Merknadsskjema – planoppstart / offentlig ettersyn av forslag til planprogram

Forslagsstillar sine kommentarar til merknader og fråsegner

Plannavn	KOPPERSEVJA, 4633 FEDJE KOMMUNE
Arealplan-ID	4633 202001
Saksnummer	Fedje kommune
Utarbeidet av	ARTEC AS v/Rune Tangen
Sist revidert	10.07.20

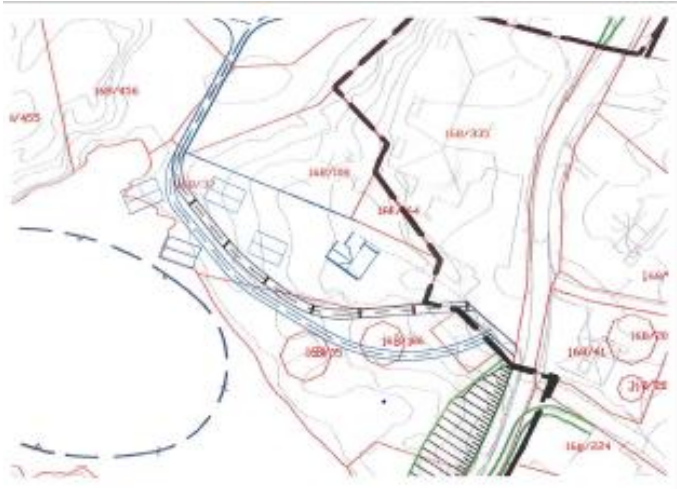
1. Forslaget har tatt utgangspunkt i kommunen/forslagsstillar sitt ønske om gangveg over eigedommen presentert på møte 22. november, samt påfølgande samtale med Artec om gangveg/fortau langs fylkesvegen, forslaga er også teikna inn på vedlagt situasjonskart.

2. Området er i hovudsak avsett til konsentrert småhusbusetnad i form av kjedehus, rekkehus, tomannsbustadar eller leilegheitsbygg, med tilhøyrande tilkomstveg og gjesteparkering. Det er også ønskeleg å gjenreise låvebygg på eksisterande steinmurar og bruke denne til verkstad/salslokale/workshop knytt til Eide Glass.

3. Det er vidare sett av eit leikeområde der det kan setjast opp enkle leikestativ og benker, samt eit område for ballspel, for eksempel strandvolleyballbane.

4. Området legg i hovudsak til rette for enkle og lettstelte bueiningar sentralt på Fedje, med kort avstand til butikk, ferje m.m. Det er vidare ønskeleg at einingane skal innehalde rom/hybel for utleige med tanke på å kunne tilby kurs, workshop og møteverksemd, anten i bedehuset eller hjå Eide Glass.

1. **Tatt til følge.** Viktig å sikre areal til gangveier og fortau langs og gjennom området.
2. **Delvis tatt til følge.** Men det tas også omsyn i forslaget til behov for å avgrense omfang og høgder på bygg nær kyrkja, samt sikre openheit og sikt linjer frå fylkesvegen mot fellesareal og mot Koppersevja, slik at ikkje desse områdene lukkes inne
3. **Tatt til følge.** Areal til leik, ballspel, opphald og ferdsel søkt ivaretatt.
4. **Delvis tatt til følge.** Men avgrensa areal messig av same omsyn som under pkt 2.

Fedje - Fetts NB / Gravfelt

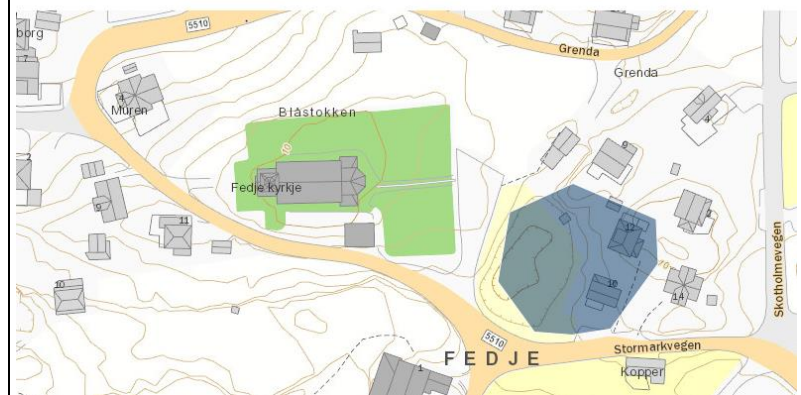
Avgrensinga av planområdet ligg delvis inne på området der det er vist til at det tidlegare har vore gravminne. Ut i frå opplysningar Johan Vibe kom med i 1896, skal det ha lagt gravminne i området rundt kyrkja. Plasseringa er i dag ikkje kjent.

Vestland fylkeskommune vil varsle ei synfaring av planområdet for å ta stilling til ei arkeologisk registrering i planområdet.

5. **Tatt til følge.** Nyleg oppdatert kulturminnerapport for Fedje synleggjer areal og bygningar som kan ha historisk interesse og som krev omsyn. Aktuelt å leggje tiltak med veg og fortau noko lengre mot sør, og då utanfor mogleg gravminne. Planområdet er difor noko redusert på aktuell stad i forhold til oppstartvarsla, slik at mogleg gravminne ikkje vert rørt av planforslaget.
